Product Change Notice (PCN)

件名: R8C/36x 製品 14×14 mm 64pin LQFP テープ&リール包装部材変更のご案内

対象: R8C/36x パッケージサイズ 14×14mm 64pin LQFP

仕様相違点詳細(1)

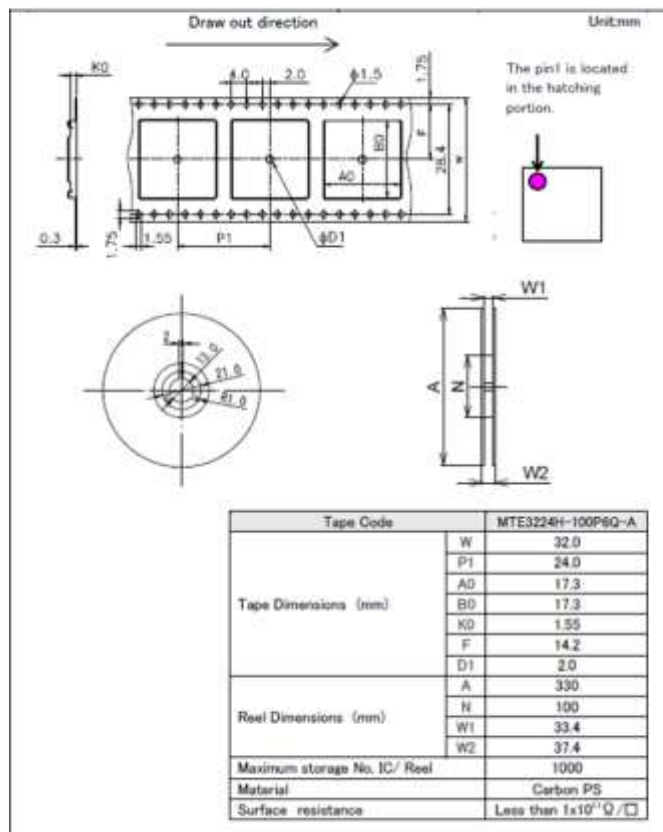
梱包材	項目	変更前	変更後
キャリアテープ	品名	MTE3224H-100P6Q-A	E2424Q14RA
	送り穴	両穴	片穴
	テープ幅	32mm	24mm
	テープ厚	0.3mm	0.3mm
	ポケットサイズ	17.3x17.3	16.5x16.5
	ポケット深さ	1.55mm	1.4mm
	ポケット間ピッチ	24mm	24mm
	材質	PS	PS
リール	リール径	330mm	330mm
	コア径	100mm	100mm
	リール幅	32mm用	24mm用

14mm x 14mm LQFP テープ&リール 包装部材の寸法比較

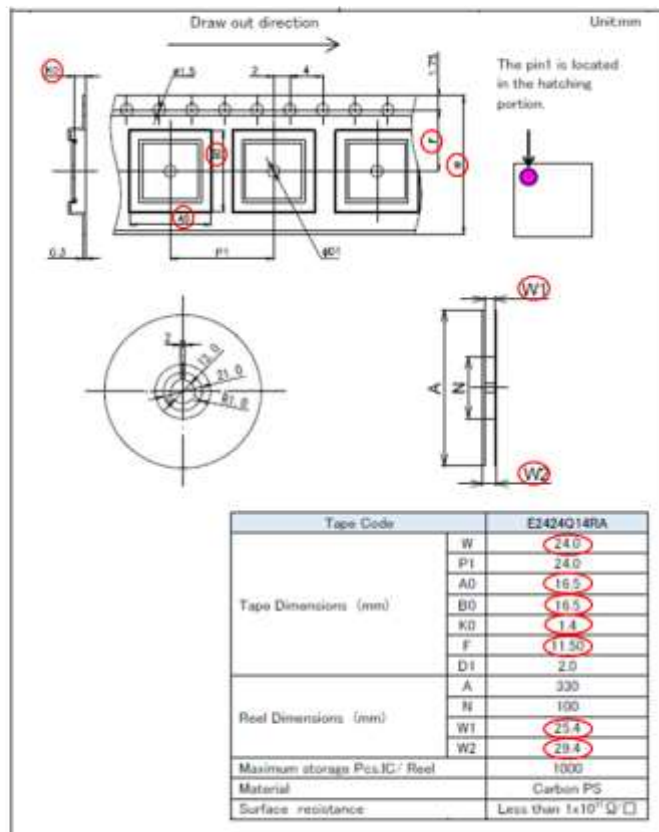
変更前 (W:32mm)

変更後 (W:24mm)
